**Avis de la Mission régionale  
d'autorité environnementale de Bretagne  
sur le projet de parc éolien des Landes de Lauviais  
sur les communes de Meillac et Pleugueneuc (35)**

n°MRAe 2018-004836

Carte 4 : Le plan d'implantation des éoliennes et des aménagements annexes sur scan25

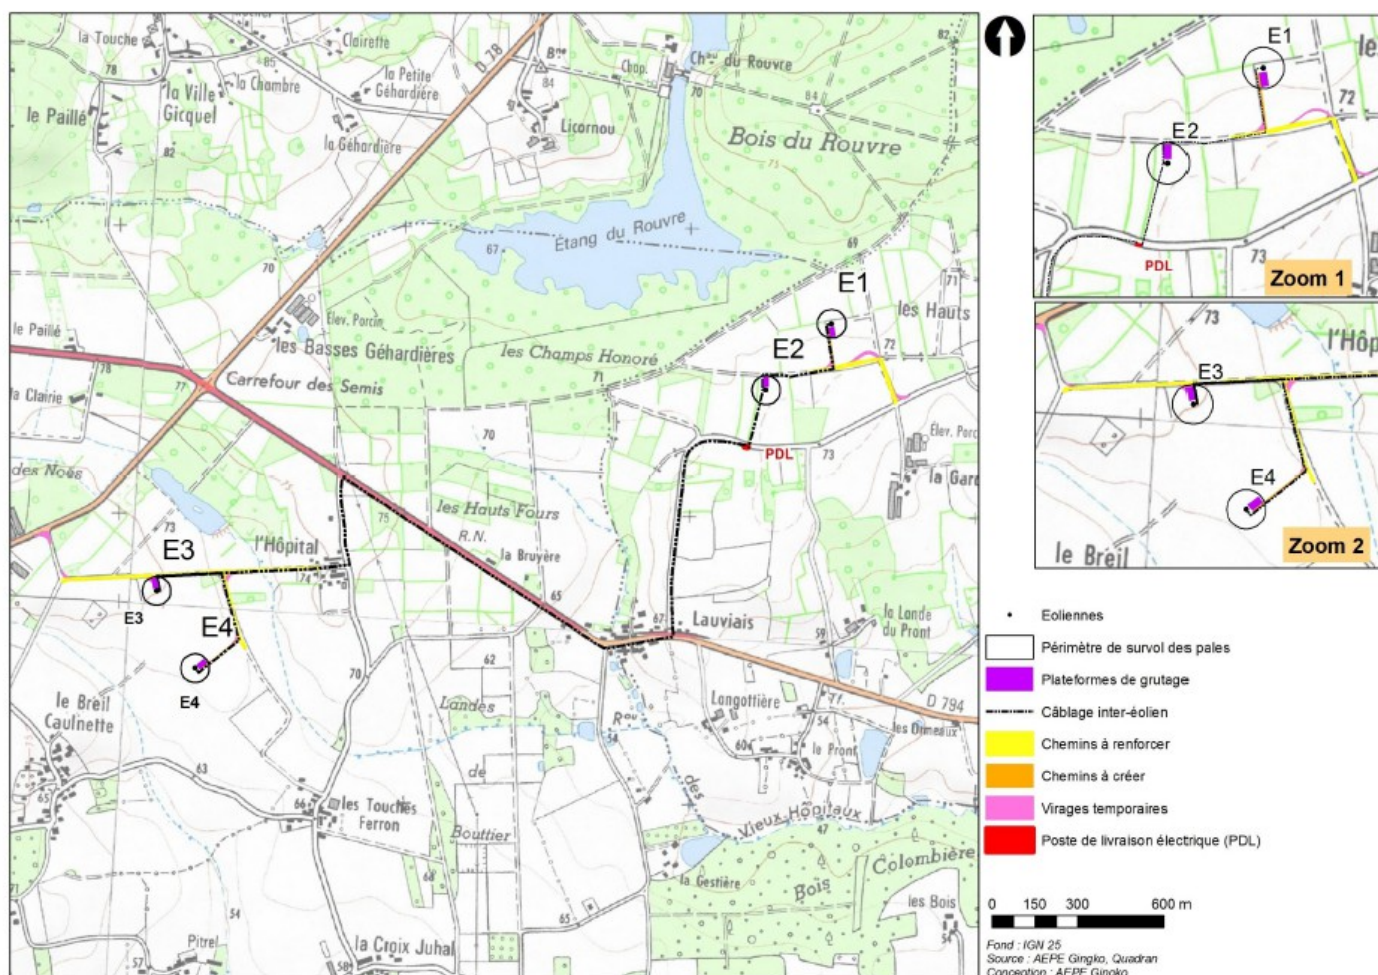
***L'Ae recommande de mieux justifier l'implantation des éoliennes 1 et 2 au regard de l'environnement, de compléter l'étude paysagère pour les perceptions simultanées du projet avec les monuments d'intérêt, comme le château de La Bourbansais et le Château de Combours, de mettre en place une procédure permanente facilitant la prise en compte de l'expression des riverains sur les éventuels troubles ressentis pendant le fonctionnement du parc jusqu'à son démantèlement.***

***L'Ae recommande, pour ces 2 éoliennes de superposer sur la carte des zones humides les différentes variantes afin de justifier du meilleur positionnement possible des éoliennes vis-à-vis des zones humides et du bois de Rouvre.***
